原子炉安全専門審査会第27部会

Cグループ第11回会合議事次第

「北海道電力株式会社泊発電所の  
原子炉の設置（1号及び2号原  
子炉の設置）に係る公開ヒアリン  
グ」における意見等の参酌状況に  
ついて（案）

添付書類の主な補正(案)

A-A 断面図 S = 1/1000

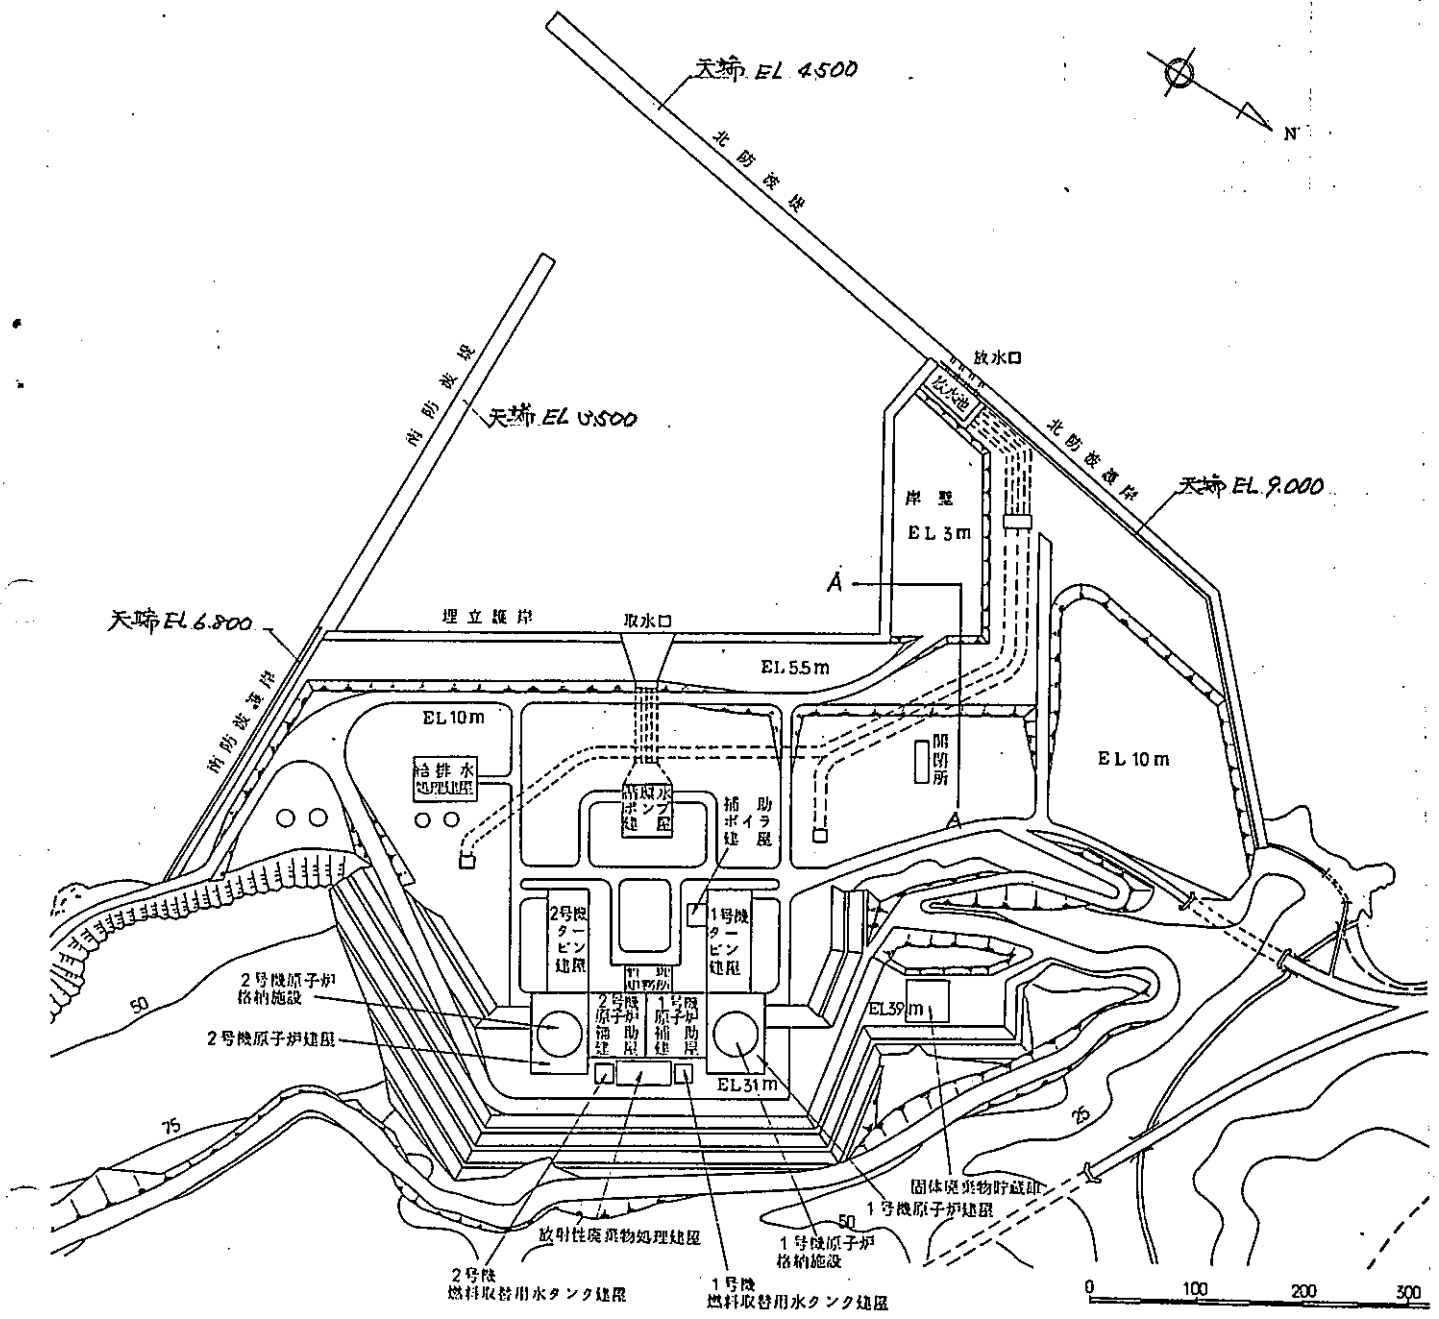
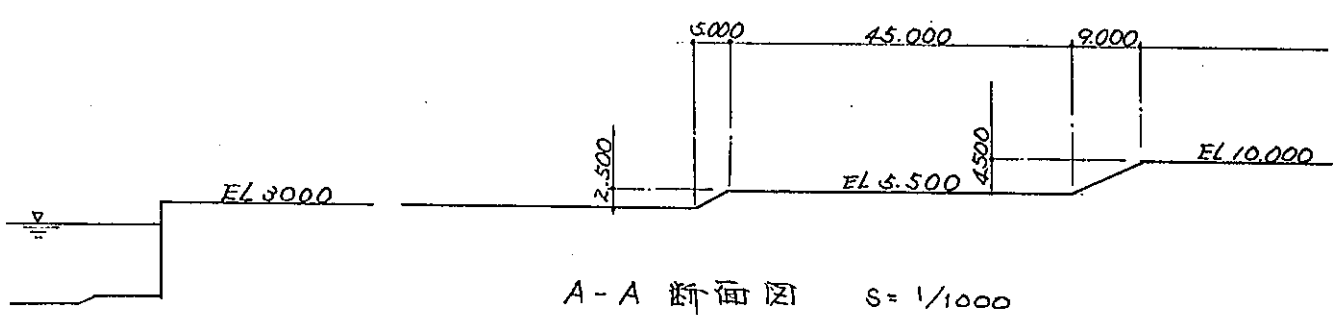
津波が満潮時と重なったと仮定した時の水位上昇は  $EL+4.1m$  程度と推定されるが、南北防波護岸を含む敷地周辺からは、地形等の状況からみて津波の遡上の可能性はない。

港湾に面した敷地の一部が  $EL+3m$  の岸壁となっており、ここからある程度の津波の遡上が考えられる。しかし、図に示すように岸壁天端 ( $EL+3m$ ) から主要構造物が設置される整地面 ( $EL+10m$ ) までの標高差は  $7m$  あり、更に、その間はただらかな斜面ではなく、中間に  $EL+5.5m$  の整地面をもつ階段状の敷地形状をなしていることと、岸壁から主要構造物までの距離等も考慮すると、仮に岸壁からある程度の津波の遡上があつたとしても、主要構造物が設置される  $EL+10m$  までその影響は及ばないと考えられ、問題は無い。

第1図 リニアメント位置図

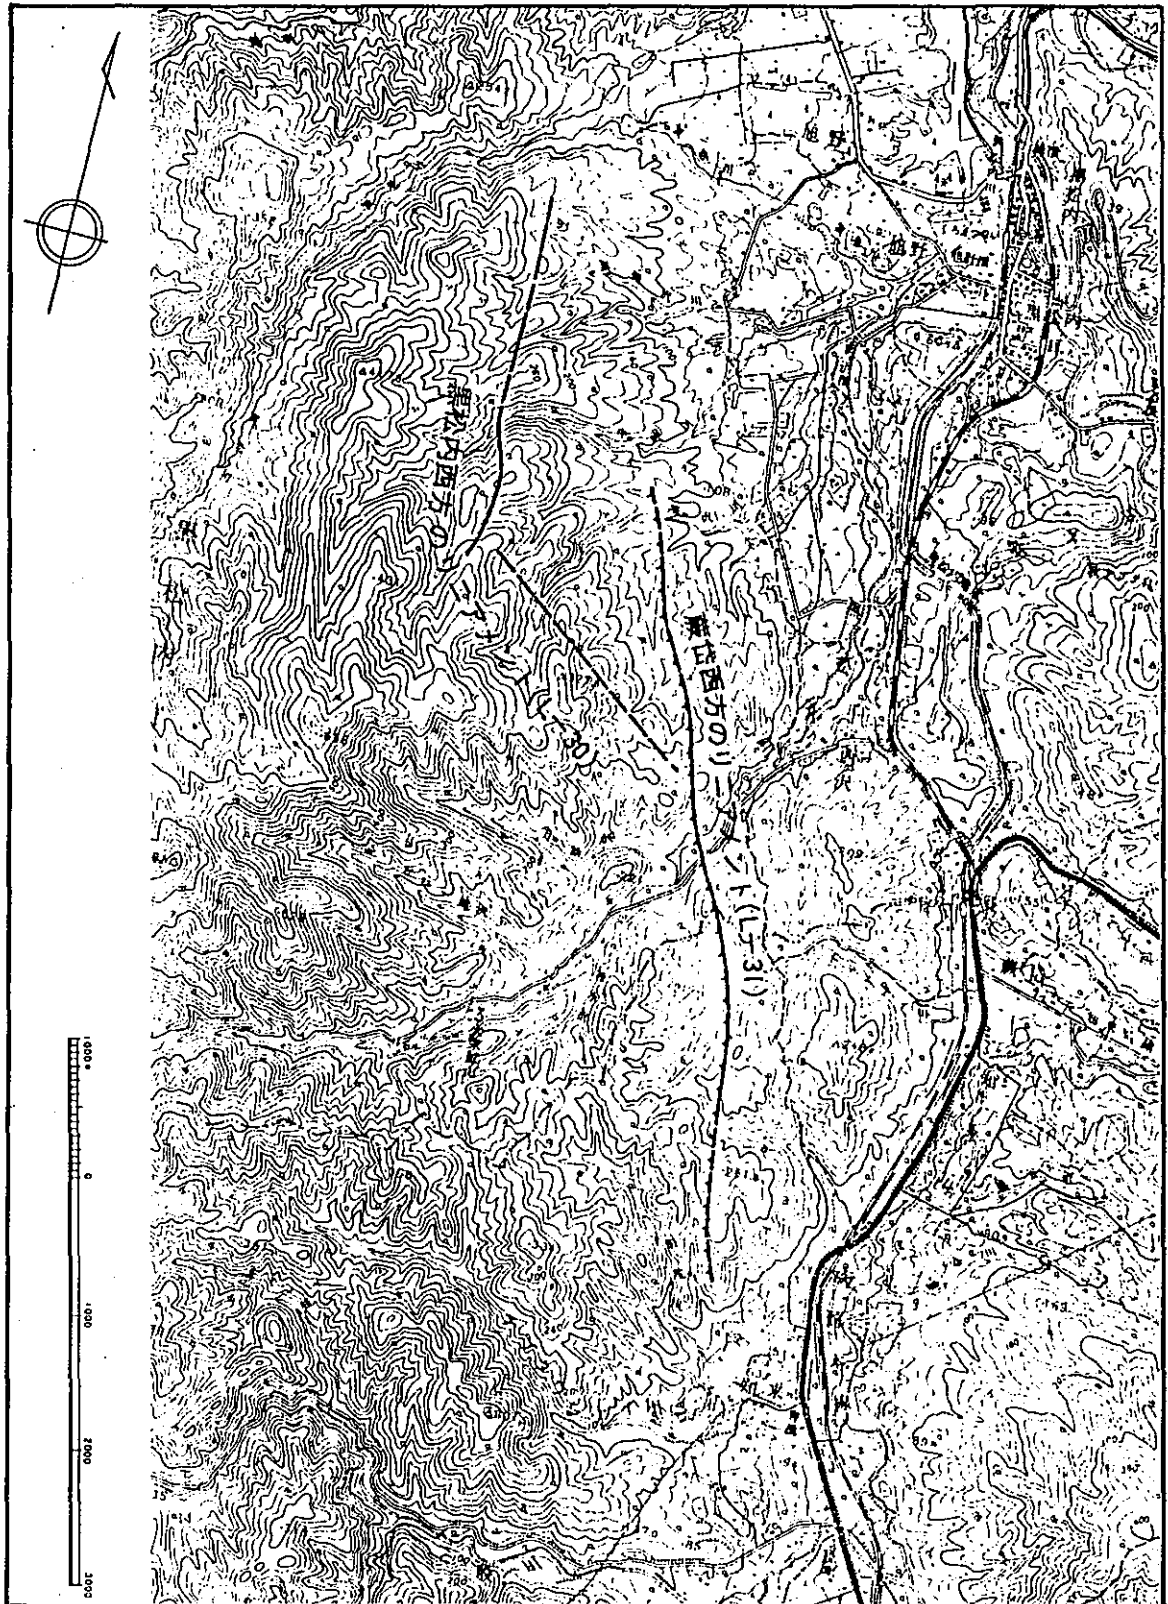
空中写真判読によれば、「日本の活断層」に示されているものとはほぼ同じ位置に、明瞭度Ⅲ、長さ約2km及び約3kmのリニアメントが2本認められる。リニアメントの位置を第1図に示す。リニアメントは、山地斜面の高度不連続部、鞍部及び崖状の地形からなっている。

空中写真判読によれば、「日本の活断層」に示されているものとはほぼ同じ位置を経て、南オの長万部町知来に至る長さ約6km、明瞭度Ⅱのリニアメントが認められる。リニアメントの位置を第1図に示す。リニアメントは、丘陵斜面の崖状地形、直線状の谷、鞍部、高度不連続部等からなっている。

第2図 リニアメント周辺の地質図

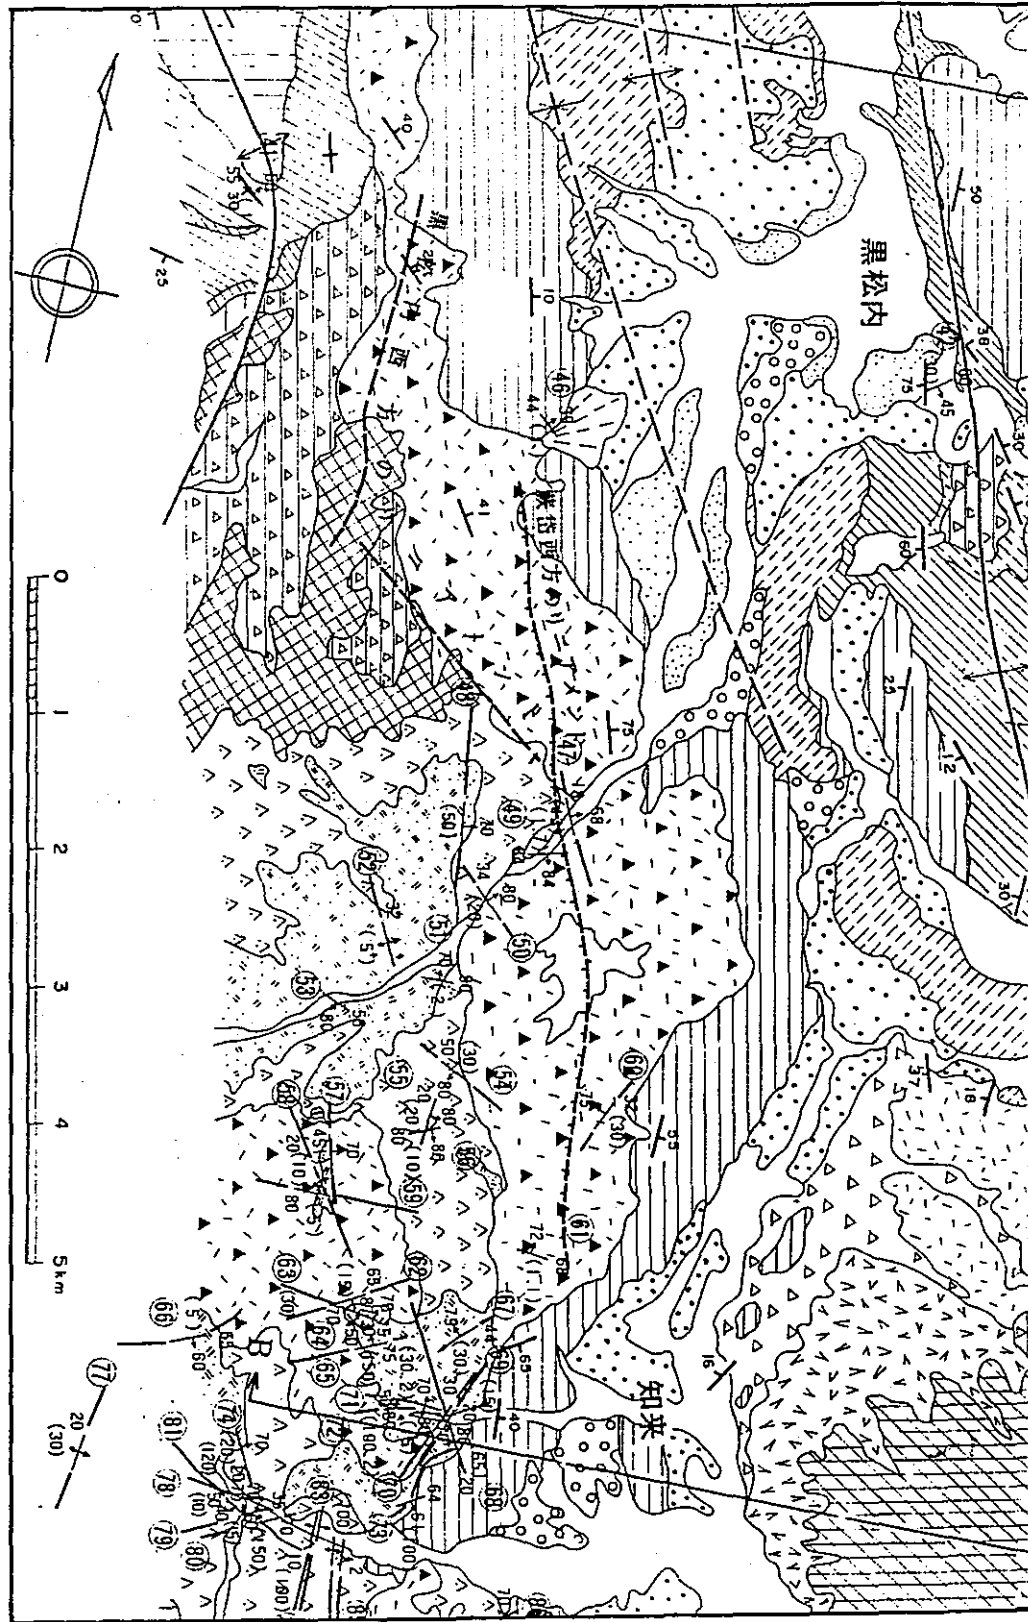
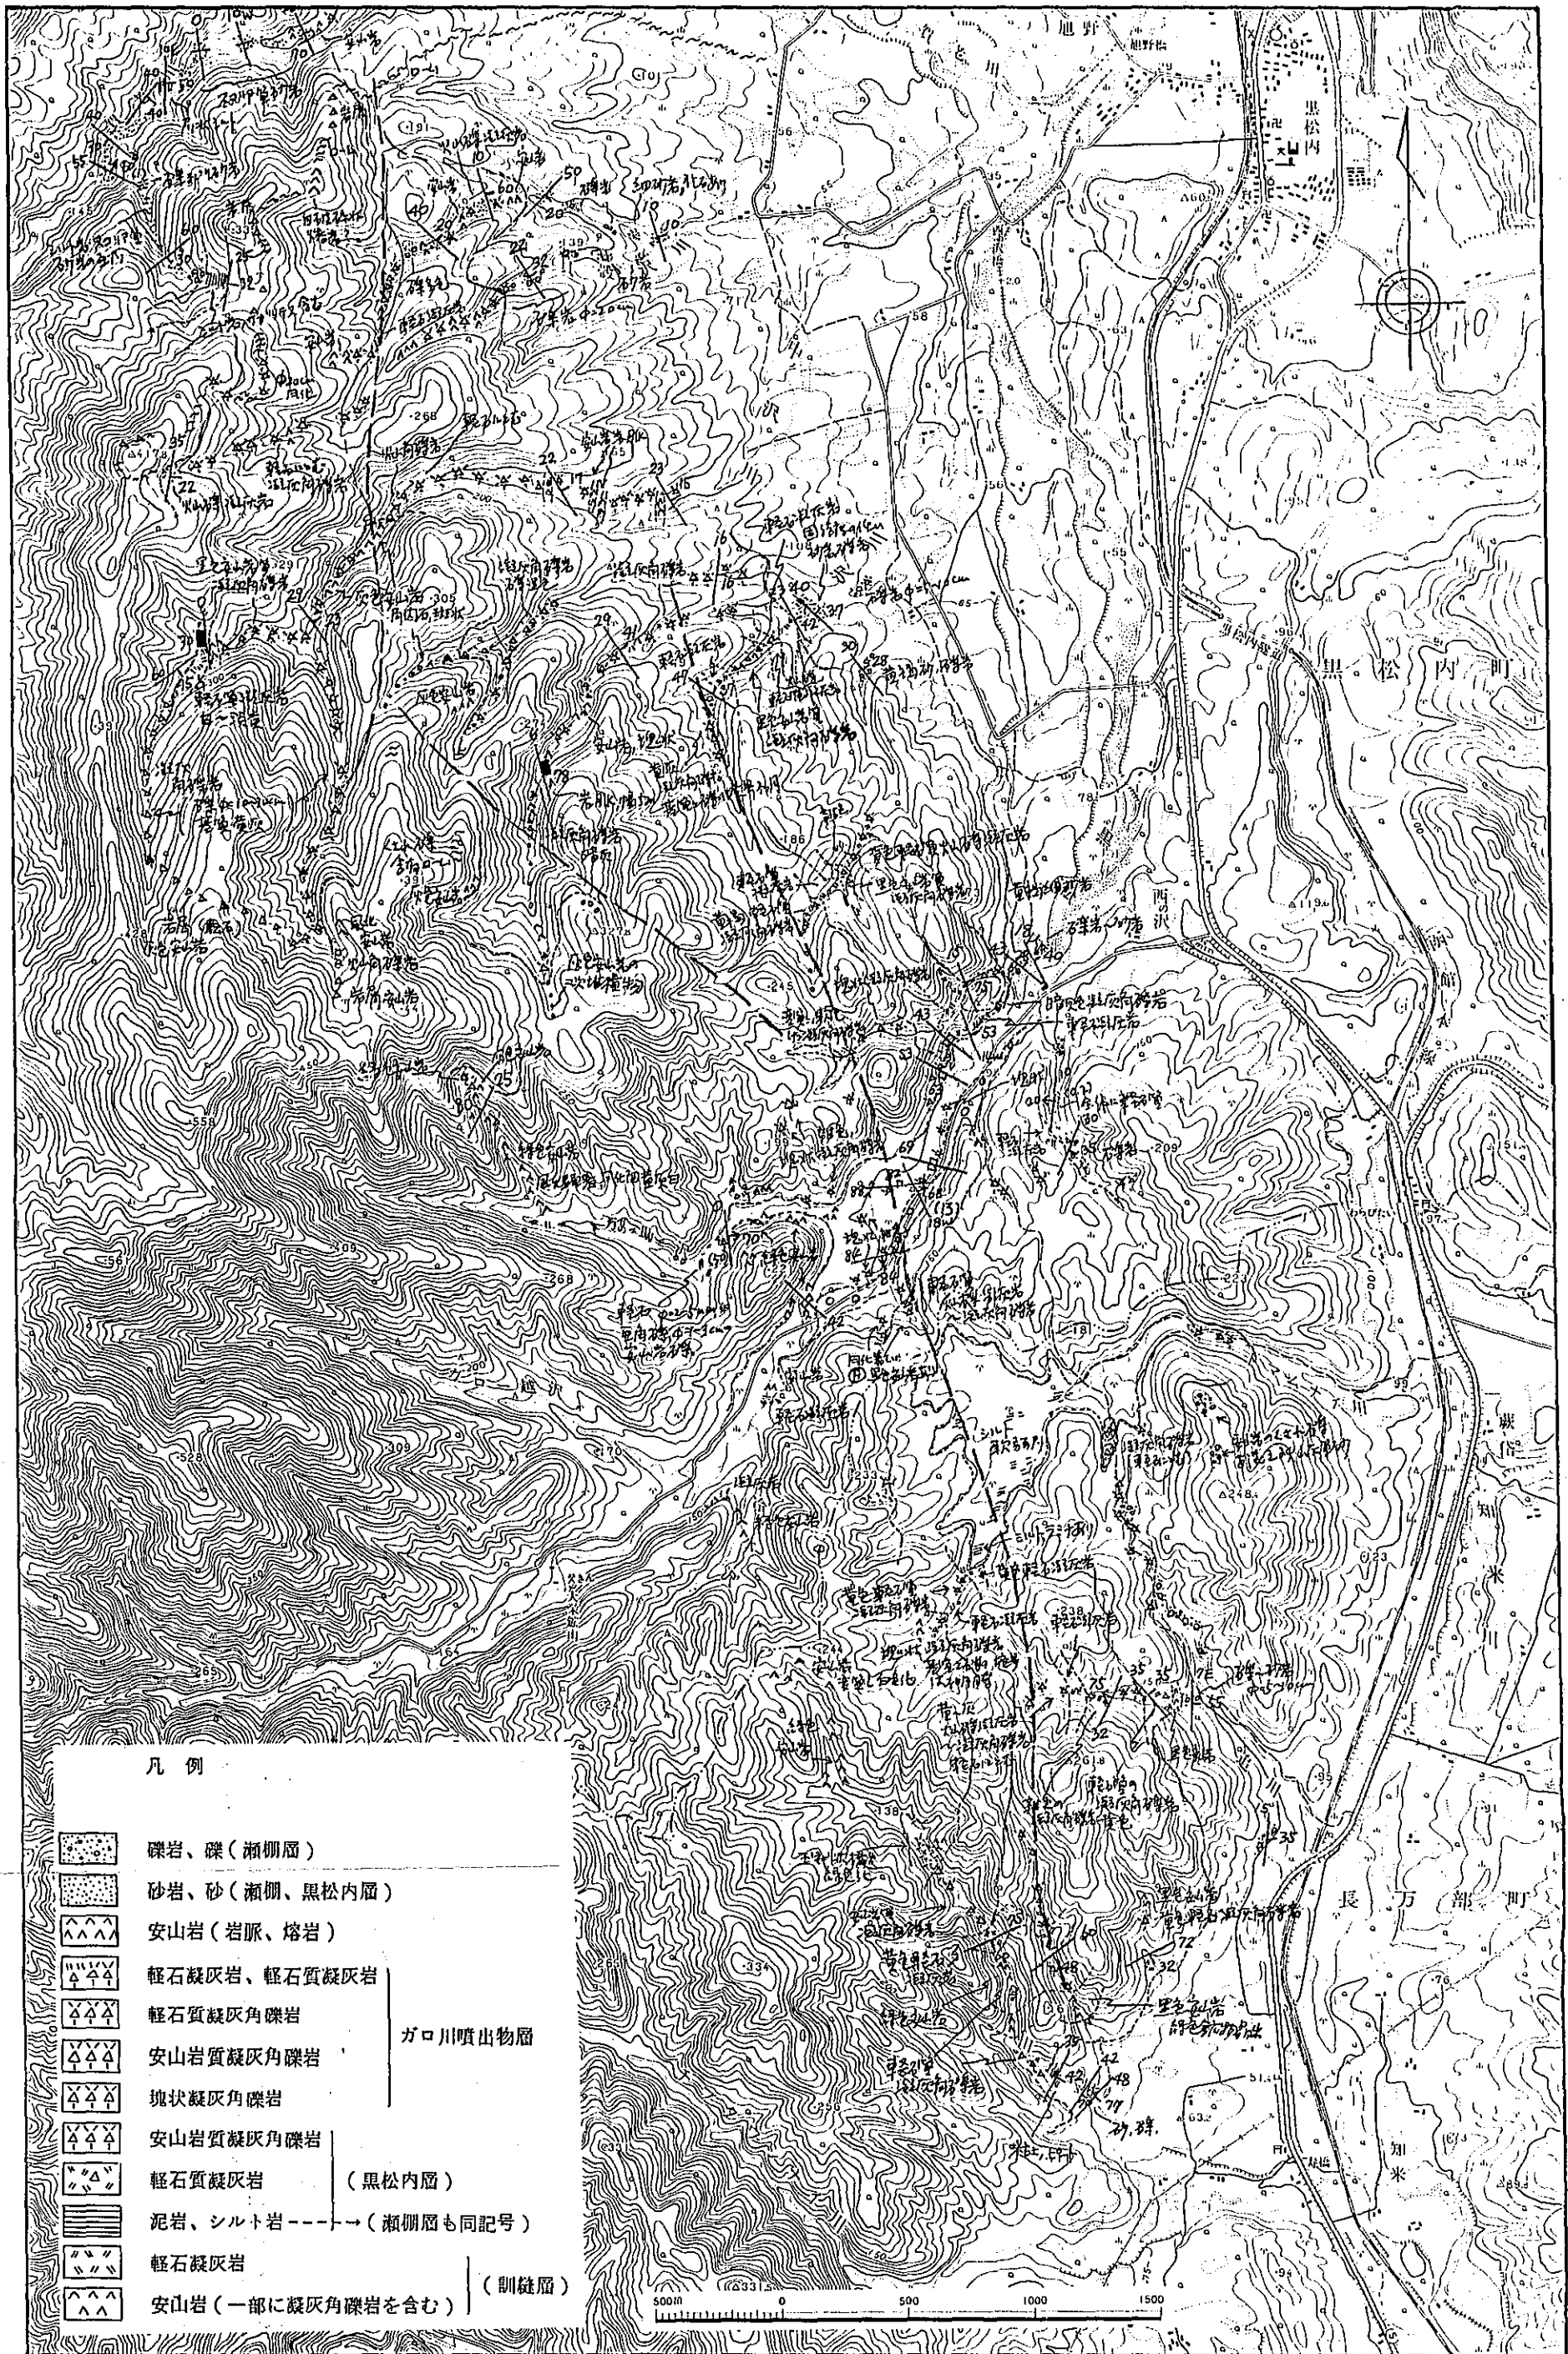
黒松内面方のリニアメント周辺の地質図を第2図に示す。なお、地質層序は10万分の1地質図幅「寿都」、「長万部」に準拠している。

リニアメントは、ガロ川噴出物層と黒松内層の下部層、割縫層、黒松内岳噴出物との地質境界付近に位置しており、リニアメントは、岩質の違いに基づく差別侵食を反映したものと判断する。

蔵笹面オのリニアメント周辺の地質図を第2図に示す。なお、地質層序は10万分の1地質図幅「寿都」、「長万部」に準拠している。

リ=アメントは、差別侵食によって形成されたものと解釈される。
